Váš dopis zn.: SPU 009915/2022
Ze dne: 12. 1. 2022
Naše značka: SPU 011640/2022
Spisová zn.: SZ SPU 011640/2022

KOMPLEXNÍ POZEMKOVÉ ÚPRAVY V KATASTRÁLNÍM ÚZEMÍ TRNČÍ – VYJÁDRĚNÍ K OZNÁMENÍ O ZAHÁJENÍ ŘÍZENÍ

Příloha
KoPÚ v k. ú. Trnčí – situace HOZ/POZ

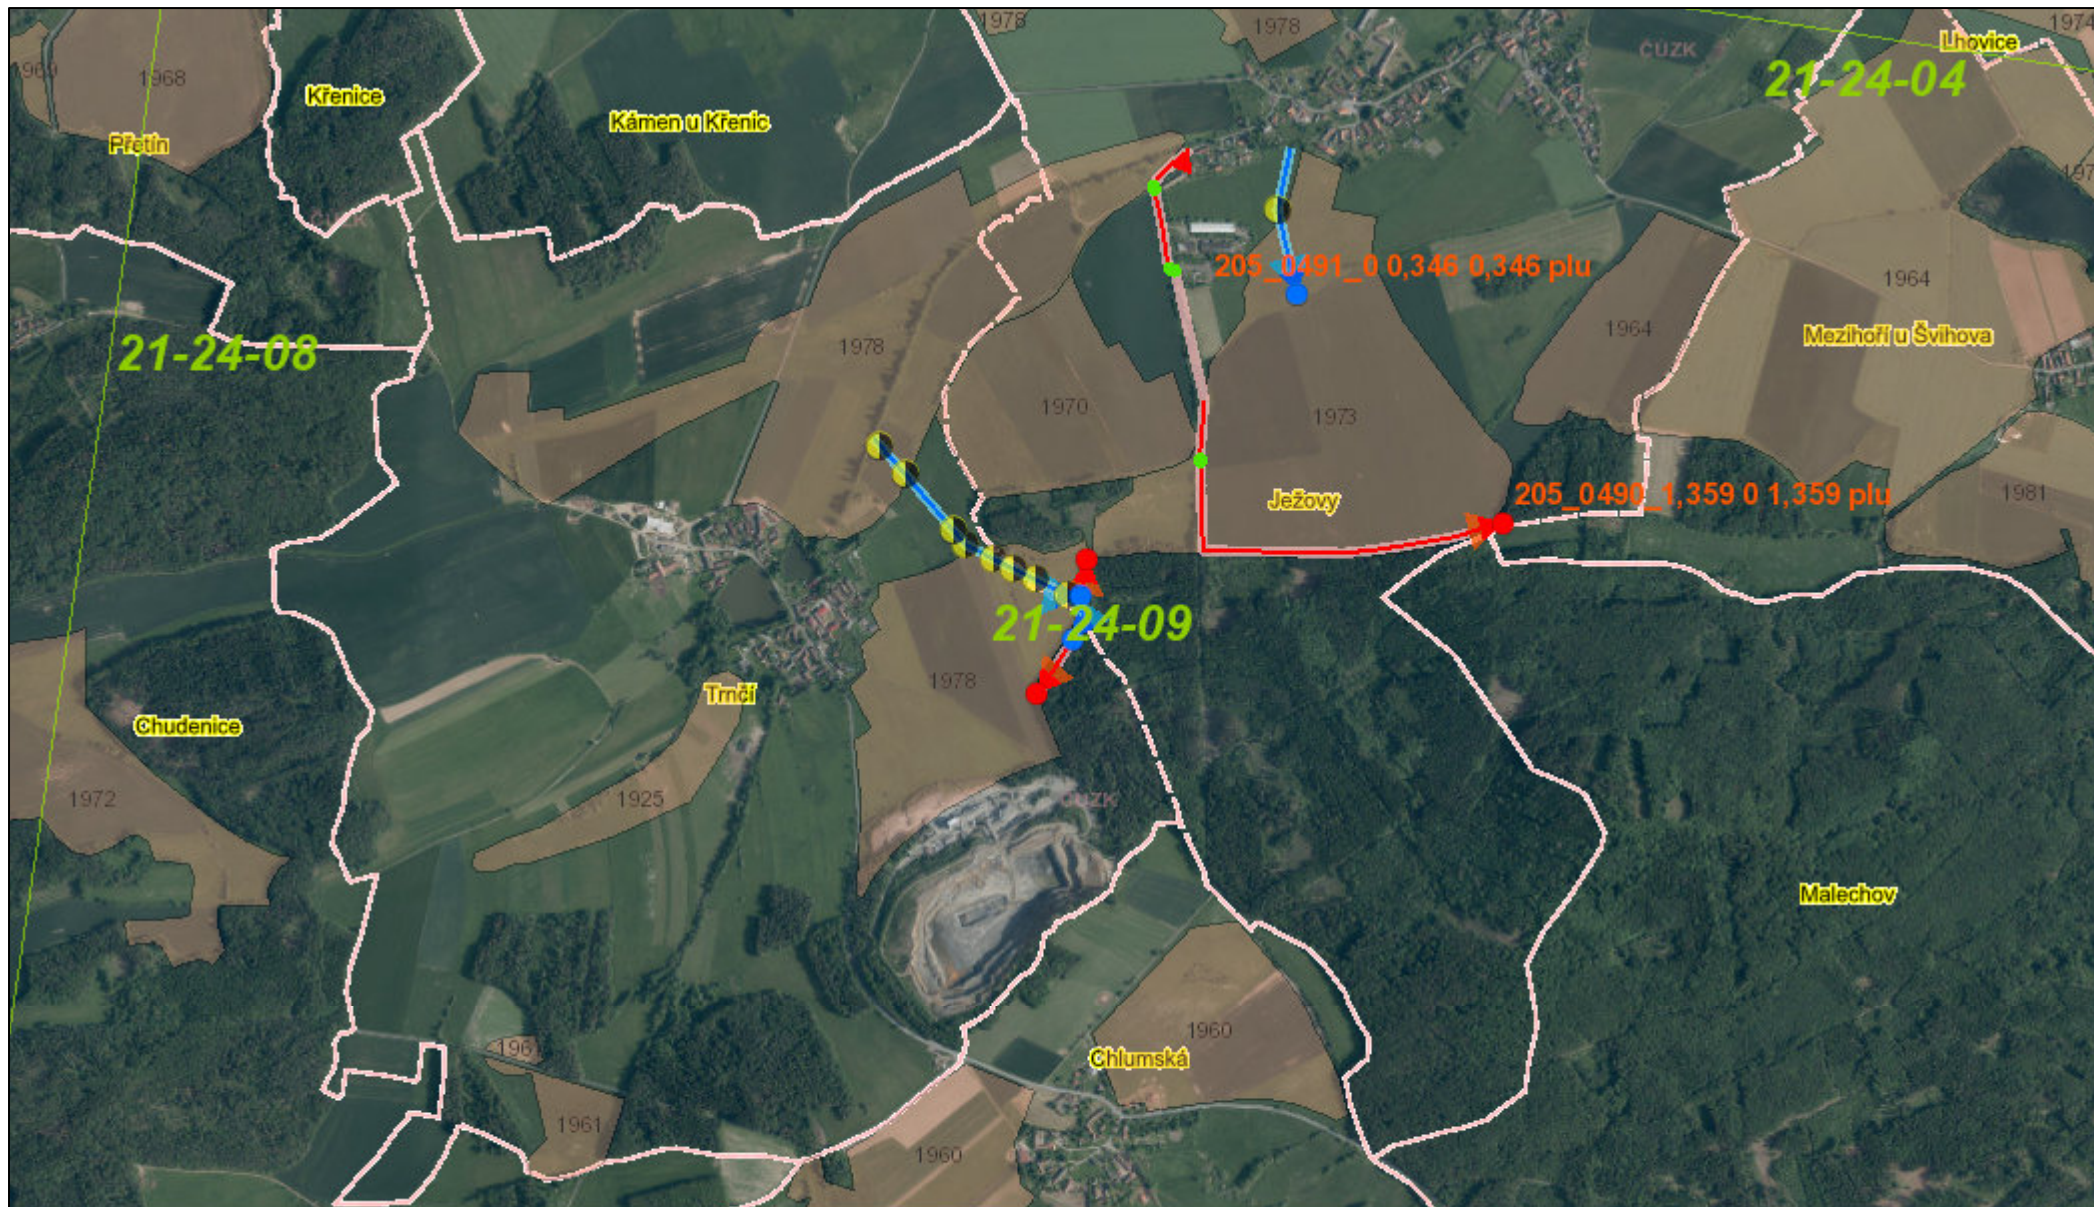
V příloze Vám posíláme přehlednou situaci – mapu s orientačním zákresem ploch s POZ a liniemi HOZ. Odvodněné plochy jsou v mapě vyznačeny jako polygony okrové barvy s rokem pořízení. Zakryté HOZ je zakresleno modrou čarou s popisem. Otevřené HOZ pak červenou čarou s popisem.

Vzhledem k existenci HOZ a POZ v obvodu KoPÚ Trnčí požadujeme v rámci návrhu plánu společných zařízení a návrhu nového uspořádání pozemků respektovat tyto podmínky:

- zakreslit linie HOZ a polygony POZ do hlavního výkresu PSZ a mapy průzkumu, do technické zprávy PSZ uvést informace o existenci HOZ s přehledem hlavních parametrů, v případě střetu navržených opatření s HOZ uvést do technické zprávy PSZ podrobný popis dotčení HOZ,

- hranice pozemků požadujeme u otevřené části kanálu zaměřit ve vzdálenosti 0,5 m od břehové hrany,
- na zakrytých (trubních) kanálech HOZ požadujeme zaměřit šachty a jiné objekty (vtoky, výusti apod.),

- navrhnout taková opatření, aby byla po jejich realizaci i nadále zachována funkčnost odvodňovacího systému (POZ i HOZ),
- výsadba nad zakrytým HOZ není přípustná z důvodu přístupu pro údržbu a opravy, dále z důvodu nebezpečí prorůstání kořenů stromů a keřů do potrubí,

- bude-li v rámci PSZ navrženo opatření, které se bude dotýkat stavby vodního díla HOZ, požadujeme jej předložit k odsouhlasení technického řešení,
- v rámci PSZ je možné navrhnout revitalizaci stavby HOZ, zejména odkrytí zakrytého (trubního) HOZ, např. část stavby HOZ pod názvem „Křenice – Trnčí, HOZ- OBJ. 1“, ID 2050000840-11201000 (úsek mezi zaústěním do Biřkovského potoka a polní cestou)
